Mosar 12 Bláskógarbyggð

efni: Grunnmynd, útlit og snið.

dags: 31.05.2019 a: 12.07.2019 b: c: d: bláð: 103A

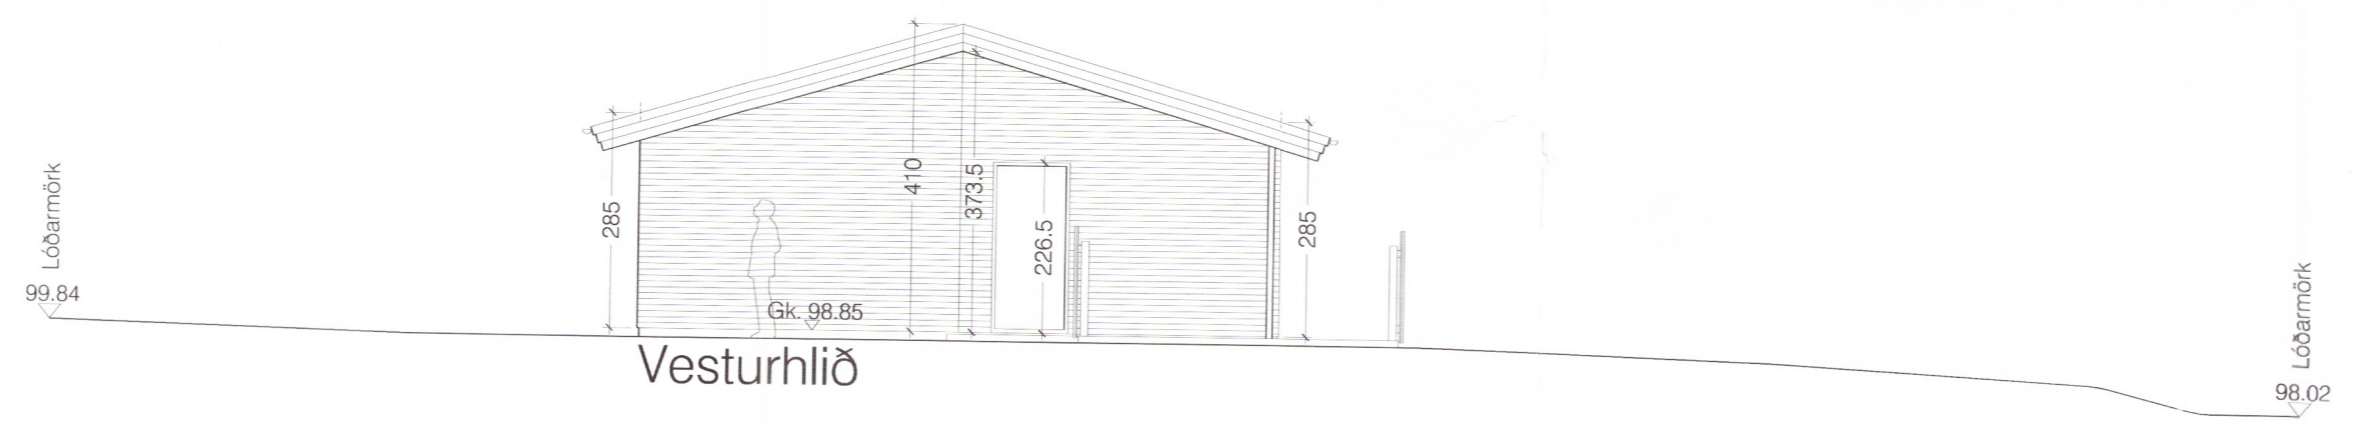
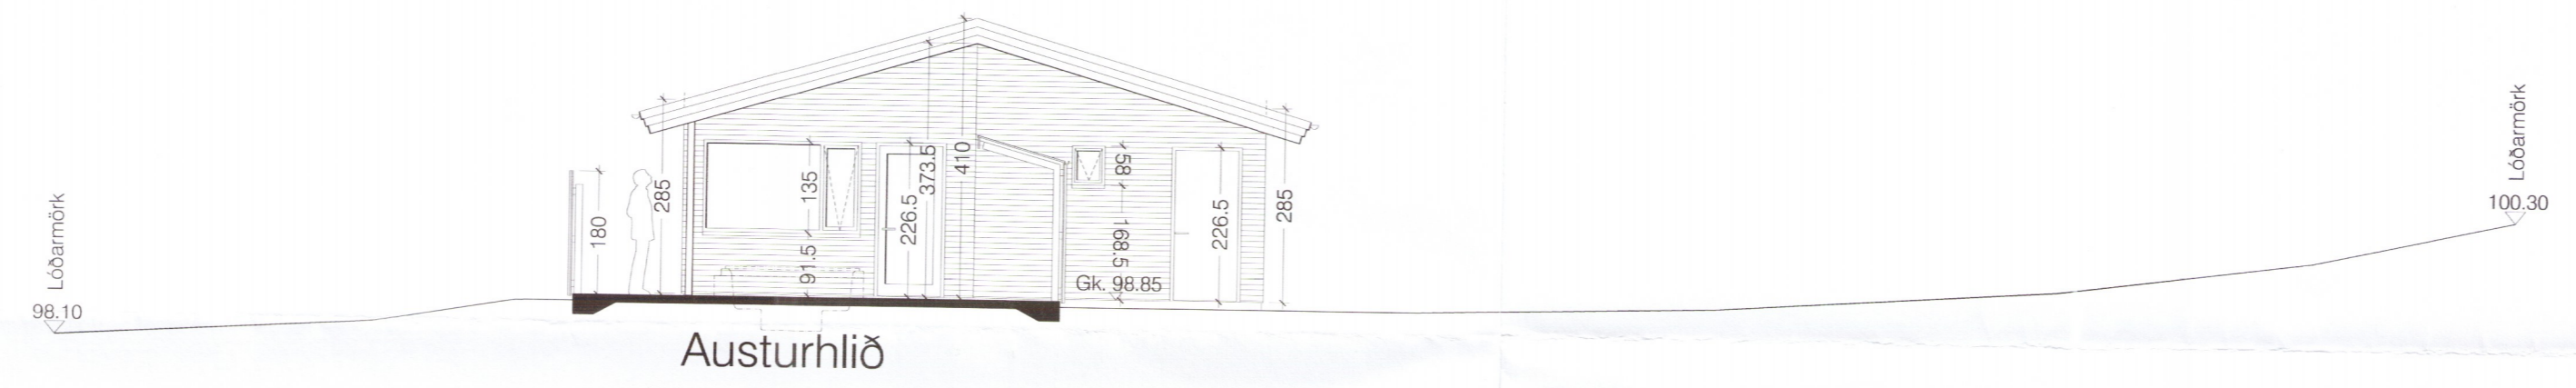
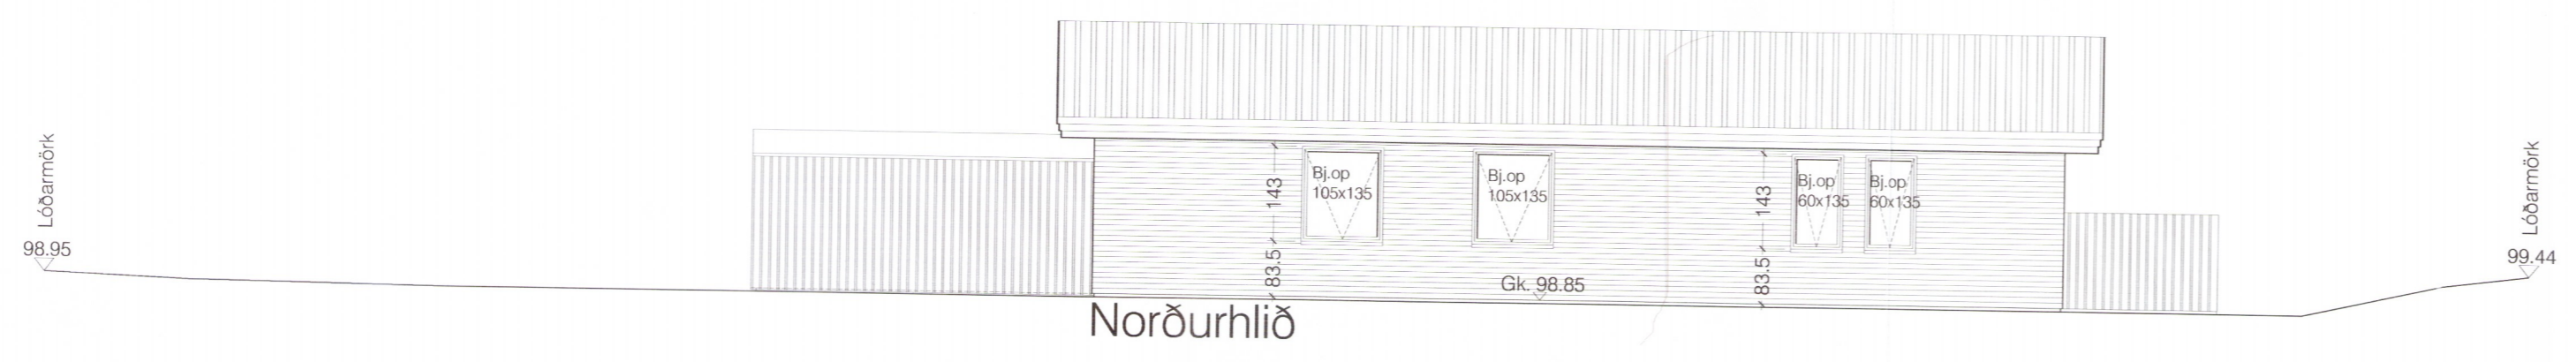
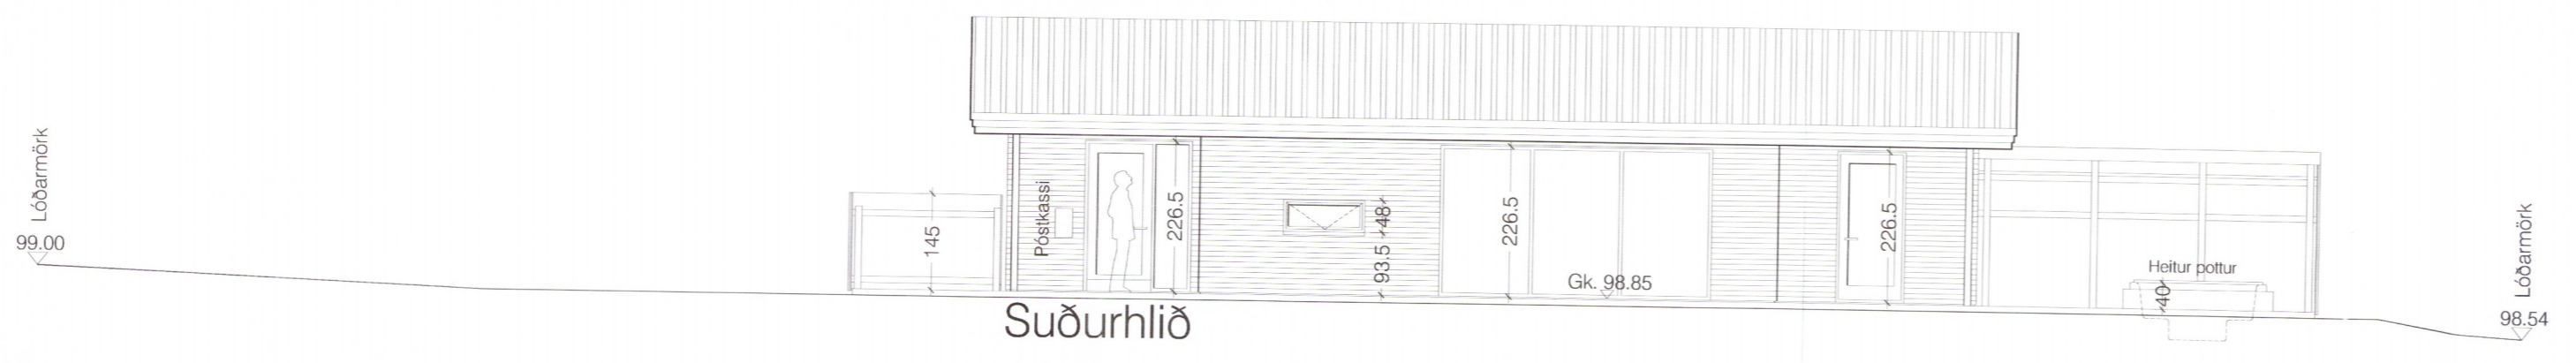
- Breytingar A, dags. 12.07.2019:
1. Neðri brún á gluggum í forstofuherbergjum er hækkuð til jafns við aðra glugga á norðurhlið.
  2. Glugga á suðurhlið í alrými er hlíðrað til og hann sikkadur niður í gólf. Gluggi með öryggisgleri.
  3. Nýr opnanlegur gluggi á suðurhlið.
  4. Útipallur er steyptur í stað timburklæðningar.
  5. Allir útveggir eru klæddir með litaðri láréttri bárujárnsklæðningu í stað timburklæðningar.
